**Forum mondial de l'harmonisation
des Règlements concernant les véhicules**

Groupe de travail de l'éclairage et de la signalisation lumineuse

**Simplification des Règlements ONU relatifs à l'éclairage
et à la signalisation lumineuse : Règlement ONU n° 150
(Dispositifs rétro réfléchissants)****Proposition révisée tendant à corriger et améliorer le texte
du Règlement ONU n° 150****Communication du groupe de travail informel de la simplification
des Règlements relatifs à l'éclairage et à la signalisation lumineuse***

Figure A 24-I

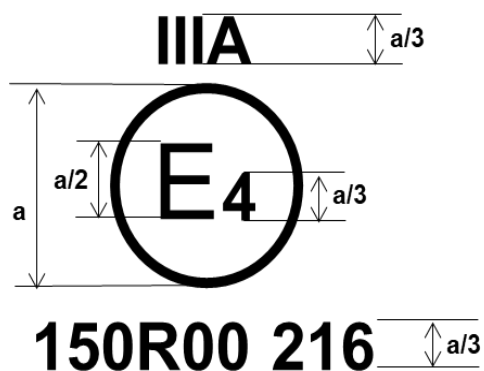
Annexe 24, lire :

Note : Le numéro d'homologation doit être placé à proximité du cercle circonscrit à la lettre "E", dans une position quelconque par rapport à celui-ci. Les chiffres qui le composent doivent être orientés comme la lettre "E". Le groupe de symboles qui indique la classe doit être diamétralement opposé au numéro d'homologation. Les autorités d'homologation s'abstiendront d'utiliser les numéros d'homologation IA, IB, IIIA, IIIB et IVA, susceptibles d'être confondus avec les symboles des classes IA, IB, IIIA, IIIB et IVA.

Cette marque d'homologation, apposée sur un dispositif rétro réfléchissant, indique que le type de celui-ci a été homologué aux Pays-Bas (E4), sous le numéro 150R00-216. Le numéro d'homologation indique que l'homologation a été accordée conformément aux prescriptions du présent Règlement tel que modifié par la série originale d'amendements.

6. L'annexe 24 a été réorganisée et rationalisée sur le plan rédactionnel sans que son contenu soit modifié. Les chiffres ont été rectifiés afin de fournir des exemples de marques d'homologation utilisant les nouveaux Règlements ONU. Pour la taille de « a », la référence a été corrigée afin de faire référence au tableau 1 au lieu du tableau 2.

Figure A24-III
Exemple de marque d'homologation pour les matériaux de marquage rétro réfléchissants

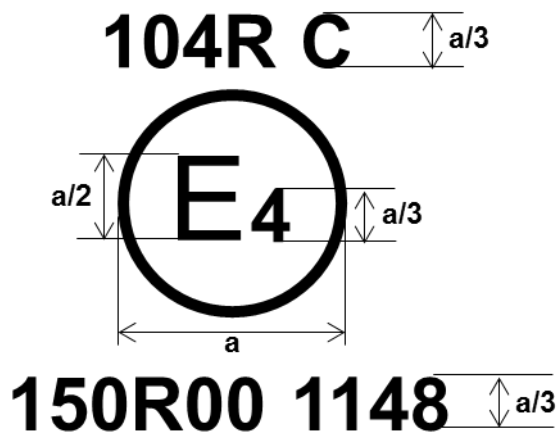
Pour a = voir le tableau 1

Figure A24-IV

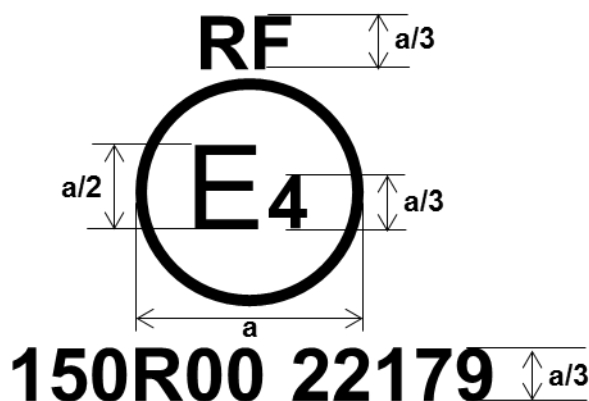
Pour a = voir le tableau 1

Figure A24-V

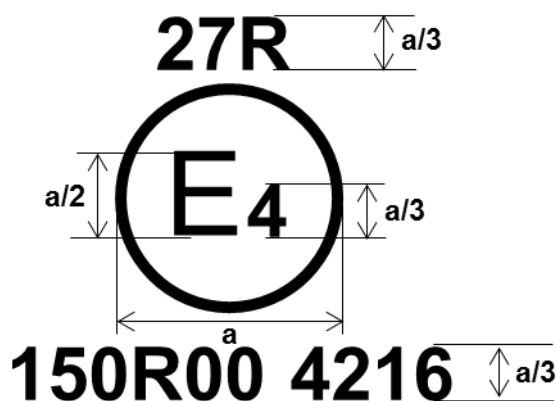
Pour a = voir le tableau 1
